Commission économique pour l'Europe**Comité des transports intérieurs****Groupe de travail des transports par voie navigable****Cinquante-sixième session**

**Unification des prescriptions techniques et de
sécurité en navigation intérieure: Code européen des
voies de navigation intérieure (CEVNI) (résolution n° 24 révisée)****Nouvelles propositions d'amendements au CEVNI****Note du secrétariat****I. Mandat**

II. Propositions d'amendements à la quatrième édition révisée du CEVNI

45. *Modifier* le texte explicatif du signe E.19 de l'annexe 7 dans la version russe *comme suit*⁶:

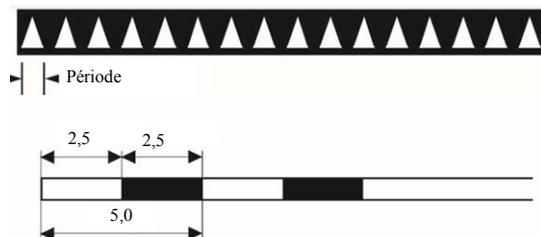
Плавание ~~гребных~~ судов, **которые не являются ни моторными, ни парусными**, разрешено.
